改善箇所説明図

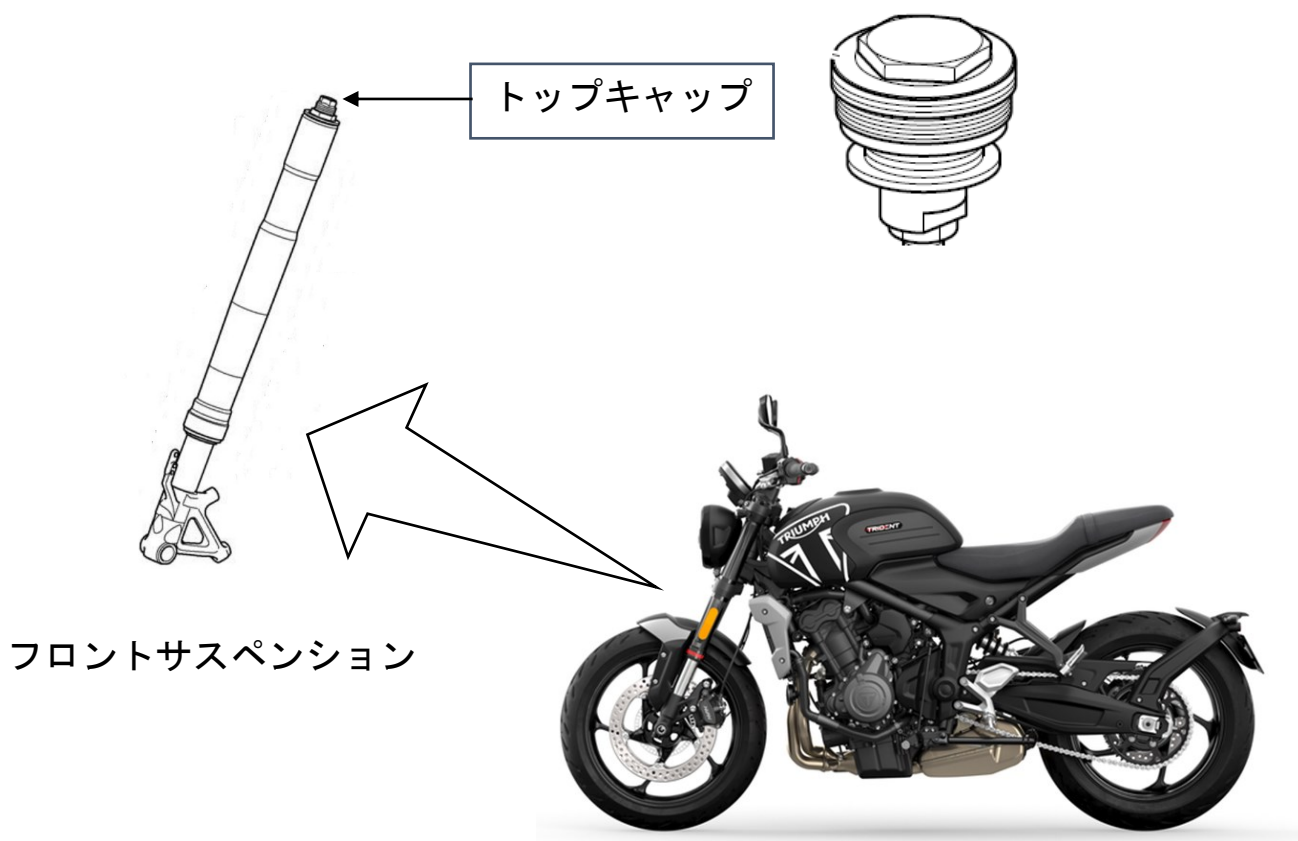
フロントサスペンションのトップキャップにおいて、製造加工が不適切なため、当該キャップの固定が不十分なものがある。

そのため、そのままの状態で使用を続けると走行振動等によりトップキャップが外れ、サスペンションが機能しなくなり、走行不能になるおそれがある。

全車両、サスペンションの製造ロット番号を確認する。対象ロットのサスペンションはトップキャップを正規品に交換する。

識別 対策後は車台番号末尾付近に黄色のペイントマークを塗布する。
